AVISO URGENTE DE SEGURIDAD
CORRECCIÓN DE DISPOSITIVOS MÉDICOS
FSCA 2249723-06/02/2023-010-C, 2249723-06/02/2023-011-C,
2249723-06/02/2023-013-C y 2249723-06/02/2023-014-C
Bombas de balón intraórtico (IABP) Cardiosave Hybrid y Rescue de
Datascope

Descripción del producto:	Código de producto/número de pieza:	Código UDI:
Cardiosave Hybrid	0998-00-0800-31 0998-UC-0800-31	10607567109053 N/D
Cardiosave Hybrid	0998-00-0800-32	10607567111117
Cardiosave Hybrid	0998-00-0800-33 0998-UC-0800-33	10607567109008 N/D
Cardiosave Hybrid	0998-00-0800-34	10607567111940
Cardiosave Hybrid	0998-00-0800-35	10607567109107
Cardiosave Hybrid	0998-00-0800-45	10607567108421
Cardiosave Hybrid	0998-00-0800-52 0998-UC-0800-52	10607567108438 N/D
Cardiosave Hybrid	0998-00-0800-53 0998-UC-0800-53	10607567108391 N/D
Cardiosave Hybrid	0998-00-0800-55 0998-UC-0800-55	10607567108414 N/D
Cardiosave Hybrid	0998-00-0800-65	10607567113432
Cardiosave Rescue	0998-00-0800-75	10607567112312
Cardiosave Rescue	0998-00-0800-83	10607567108407
Cardiosave Rescue	0998-00-0800-85	10607567113449

**AVISO URGENTE DE SEGURIDAD
FORMULARIO DE RESPUESTA PARA LA CORRECCIÓN DE PRODUCTOS
SANITARIOS**

Figura 2-5: Sujeción del conector del sensor de fibra óptica

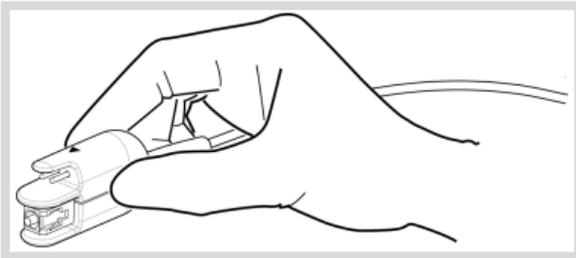
1. Sujete el conector del sensor de fibra óptica con una mano, como se muestra en Sujeción del conector del sensor de fibra óptica, de manera que el triángulo rojo quede visible en la parte superior.

2. Quite y deseche la tapa protectora del conector del BIA de fibra óptica. No toque el extremo expuesto del cable de fibra óptica.
3. Con la otra mano, abra la tapa protectora que cubre la abertura de la entrada del sensor BIA (punto 11, sección 1.5.1) girándola hacia la izquierda.
4. Introduzca el conector del BIA de fibra óptica en la entrada del sensor BIA hasta que escuche un clic.

Asegúrese de que los triángulos rojos del conector del sensor BIA de fibra óptica y del panel trasero estén alineados.

En el paso 4, cuando el conector de fibra óptica se inserte en la entrada del sensor del IAB hasta que se oiga un «clic», asegúrese de no ejercer demasiada fuerza, ya que esto podría dañar el dispositivo Cardiosave.
